Contexte

Dans le cadre du projet urbain de rénovation du cœur de ville de Vizille, des aménagements sont prévus sur la rue Général de Gaulle. L'objectif ? Piétonniser la portion allant du croisement de la route d'Uriage à la rue Carnot afin de dynamiser la vie commerciale et d'améliorer la qualité des espaces publics (végétalisation, mobilier urbain ...).

Arrêt n°2 : la place Stalingrad

Arrêt n°3 : le parvis devant l'église

Croquis 2

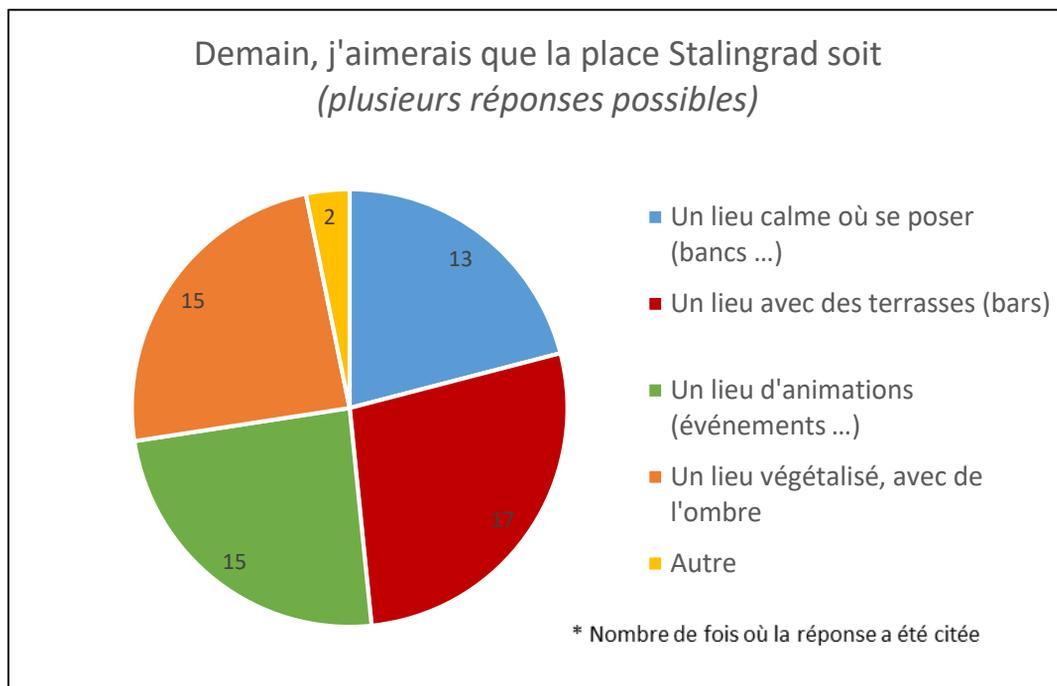
Le croquis 2 est, de manière unanime, le préféré des participant.e.s. Ils.elles apprécient le nombre et la disposition des **arbres**, la **perspective** qu'ils offriront depuis l'entrée de la rue et le caractère « **aéré** » et « **convivial** » de la proposition.

Croquis 2

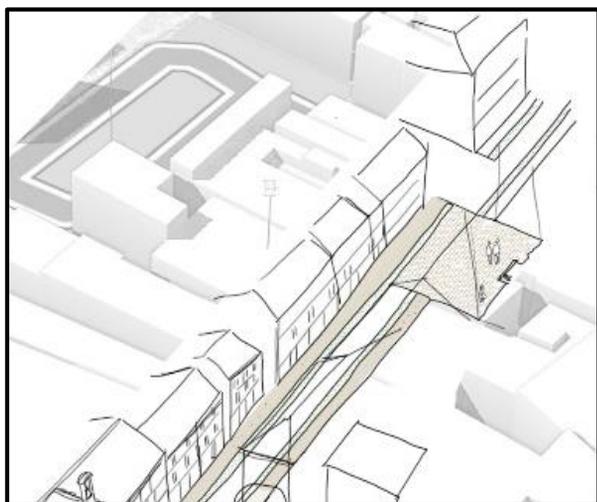
13 participant.e.s sur 18 apprécient davantage le croquis n°2. Ils.elles soulignent notamment la présence de végétation et le caractère convivial et apaisant de la proposition.

2 personnes s'interrogent toutefois sur le manque de place que pourrait causer la végétalisation lors de la sortie des cérémonies religieuses.
